II.
SYNTHESE
DES
AVIS
DES
PERSONNES PUBLIQUES ASSOCIEES
ET
CONCERTEES

PLAN DE L'EMPLACEMENT RESERVE

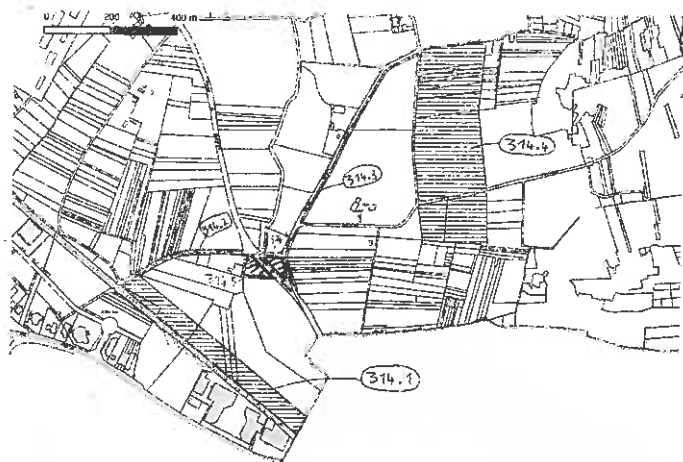
Que les emplacements réservés 314.1 et 314.2 soient conservés car la réalisation du quai de transbordement est en cours

Pour les emplacements 314-3 et 314-4 le Valton demande leur suppression dans le nouveau PLU car les travaux ont été réalisés.

Les emplacements 314-5 et 314-6 rajoutés en vert sur le plan correspondent à une extension de l'emplacement 314 afin d'intégrer la création éventuelle d'un giratoire à l'entrée de Vernéa pour des raisons de sécurité compte tenu du
